Stellungnahme 1 zum Verkehrsgutachten im Rahmen des Bebauungsplan-Verfahrens B 7-95 „Marienhöfe“

Teilbereich Ladezonen, deren geplante Funktion und die Auswirkungen

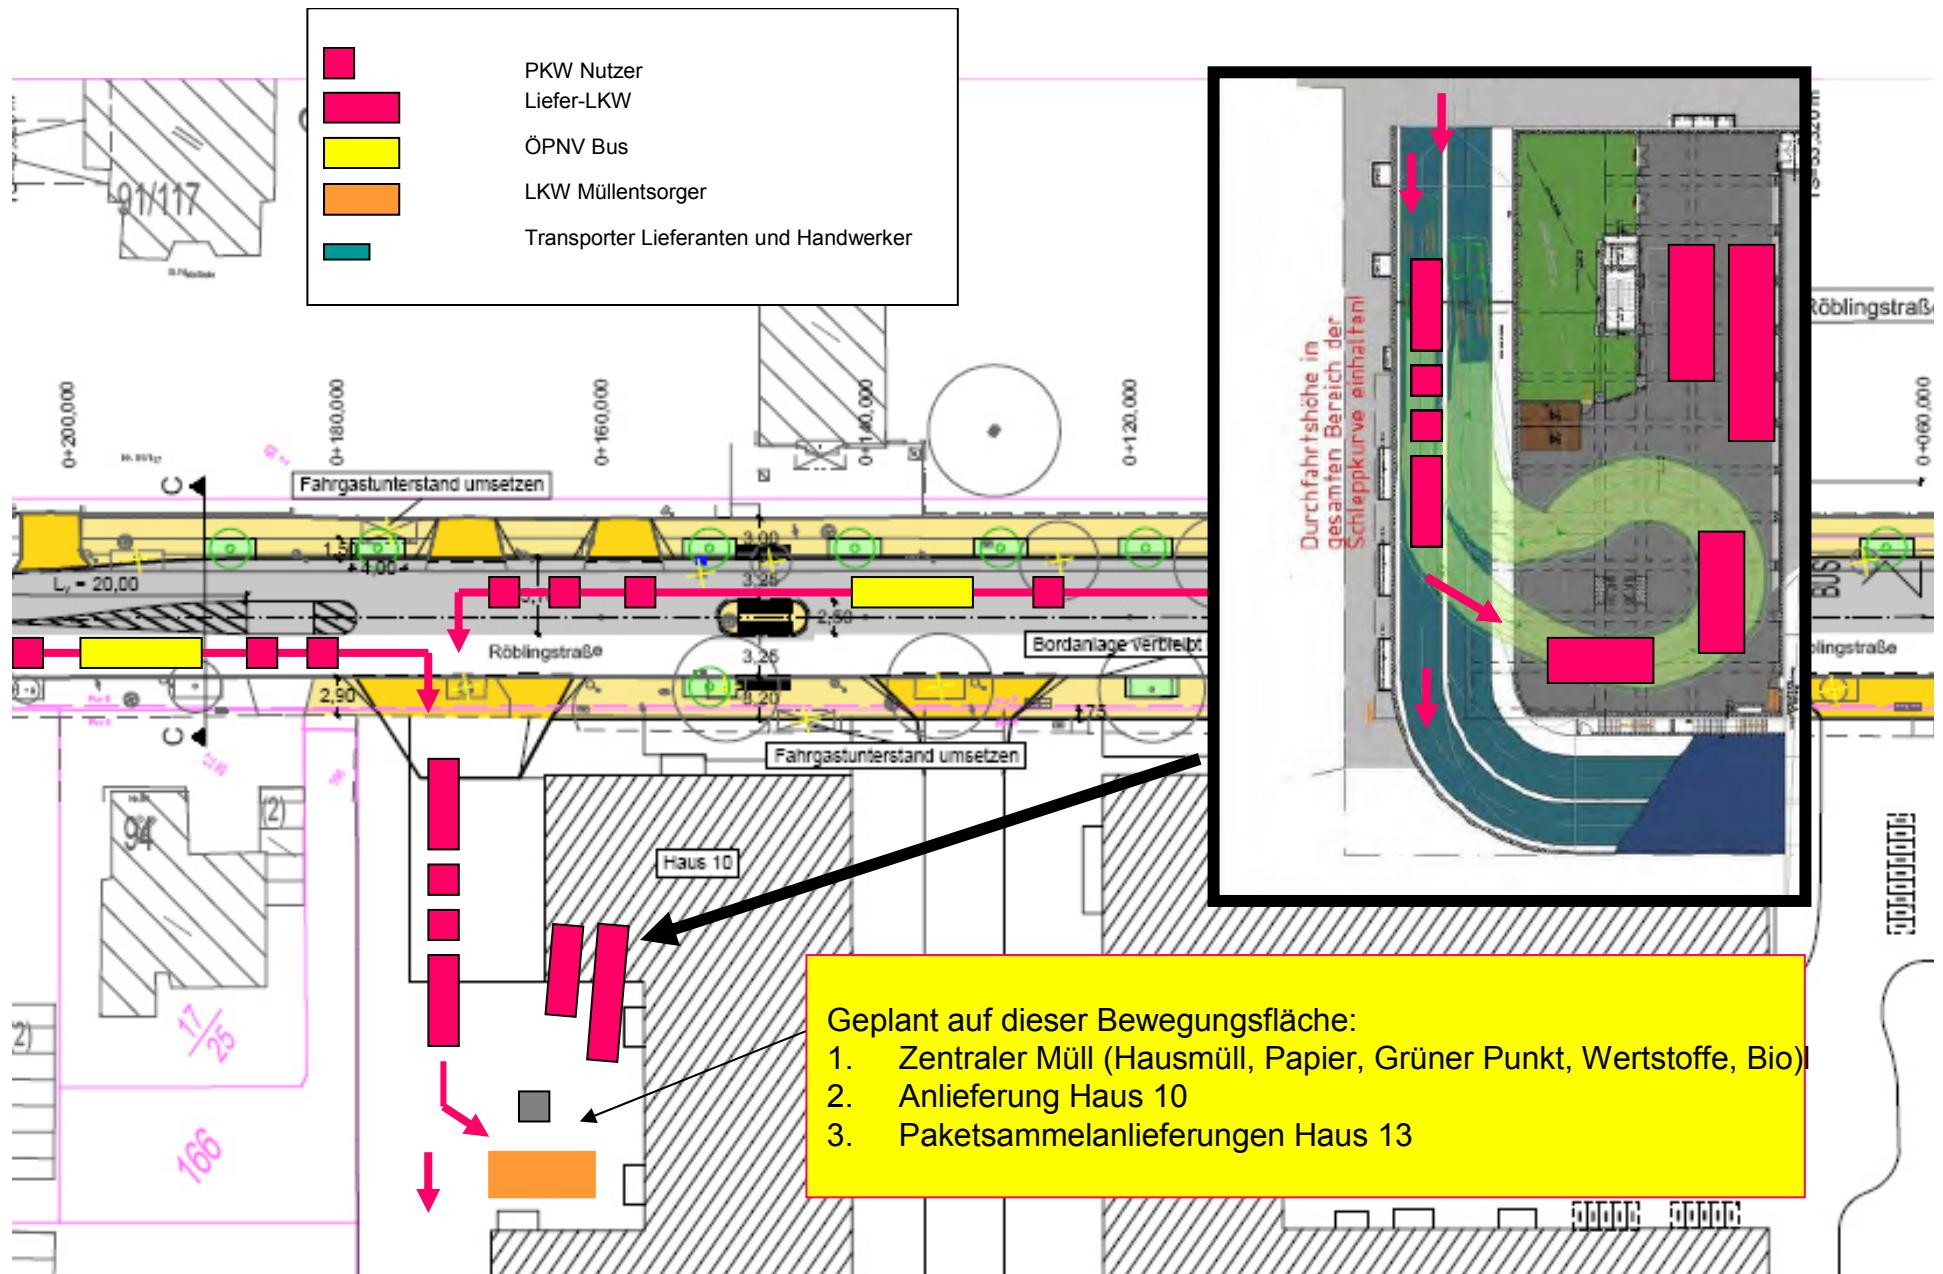
Die später einmal geplante einspurige Ausführung der Attilastraße (1 Fahrspur je Richtung; dazu 1 Radspur je Seite, teilweise Abbiegespuren) führt dazu, dass sich durch Rückstau aus dem „Marienhöfen“ der Stau in die sowie bis an die Grenze belastete Attilastraße hineinziehen kann (siehe Skizze).

Das Ausführen von Schleppkurven im Gutachten für einzelne Individualbewegungen von Lieferverkehr/ Müllfahrzeugen auf dem Handwerkerhof des Hauses 20 kann nicht

darüber hinwegtäuschen, dass die konzipierten Lade- und Bewegungsflächen im Bereich Süd (Handwerkerhaus 20) im richtigen Vollbetrieb des Ladehofes mit mehreren Lieferwagen und mehreren Müllentsorgern plus Ladevorgängen der Mieter massive Problemfelder bergen.

Wegen ihrer dann in Folge starken Auswirkungen auf a) den fließenden Verkehr der Attilastraße, (und damit in Folge auch mit zusätzlich verstärkten Abgas- und Lärmbelastungen für die Anwohnenden) und b) einer zusätzlichen Gefährdung der Radfahrer auf der Quartierstraße Süd sind diese Planungen in der vorliegenden Form so nicht umsetzbar.

Abbildung 25: Schleppkurvenprüfung Ausfahrt Müllfahrzeug mit Abholung in Haus 20

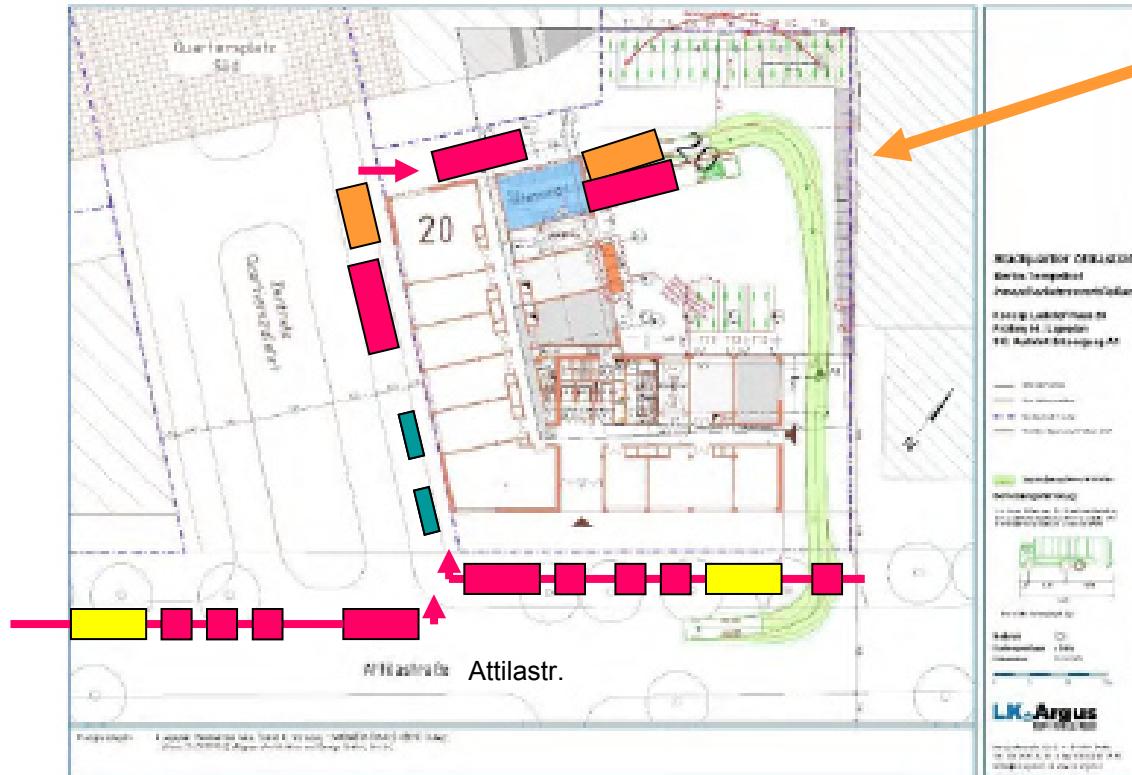
Alle Müllfahrzeuge müssen sich Ladeposition 1 mit Lieferverkehr teilen

Und es kommen mehr als nur 1 Müllfahrzeug zu unterschiedlichen Zeiten. Ist Ladestation 1 besetzt, kann gar kein Müll geladen werden?

Lieferverkehre, Sattelzüge, kommen je nach Verkehrslage und nicht zu „gewünschten“ Entladezeiten.

Kommen sie zu früh, blockieren sie umliegenden
Strassen durch Warten auf Einfahrt

Eine Warteschlange bis zur Attilastr. blockiert auch den Lieferverkehr oberirdisch (Transporter auf Quartierstr. Süd) und den Radverkehr, der sich die Verkehrsfläche hier mit den anderen teilt. Ferner wird der ÖPNV ausgebremst.
